# **Omgevingsvergunning**

Oprichten wanden van gestapelde betonblokken

Kargro Recycling B.V. te Nederweert

Zaaknummer: 2019-202153

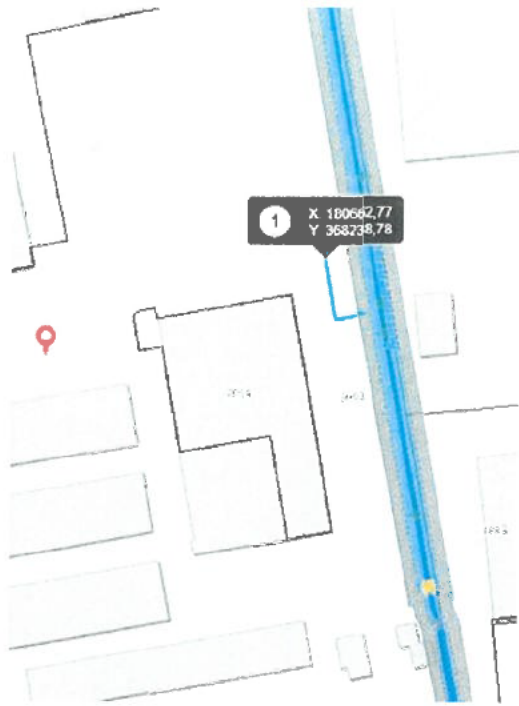
*De geplande blokkenwand aan de oostzijde van het perceel bevindt zich in het profiel van vrije ruimte van primaire watergang Winnerstraatlossing. Zie onderstaande locatietekening:*

*Een betonblokkenwand is op grond van de Keur van Waterschap Limburg te beschouwen als een klein bouwwerk. Op grond van uitvoeringsregel 1.9 kleine bouwwerken langs een oppervlaktewater is het realiseren van een klein bouwwerk binnen het profiel van vrije ruimte van een oppervlaktewater niet vergunningplichtig of meldingsplichtig. Op deze activiteit is wel de zorgplicht van toepassing zoals vermeld in paragraaf 1.9.3 van de eerder genoemde uitvoeringsregel.*

- 1. het plaatsen van een klein bouwwerk niet mag leiden tot beschadiging van het oppervlaktewater en de bijbehorende zones;*
- 2. het bouwwerk zodanig geplaatst dient te worden dat deze geen belemmering vormt voor het uitvoeren van onderhoud;*
- 3. de aanwezigheid van een bouwwerk binnen een profiel van vrije ruimte niet leidt tot beperking van noodzakelijke aanpassingen aan het oppervlaktewater;"*

Wij nemen dit advies over.
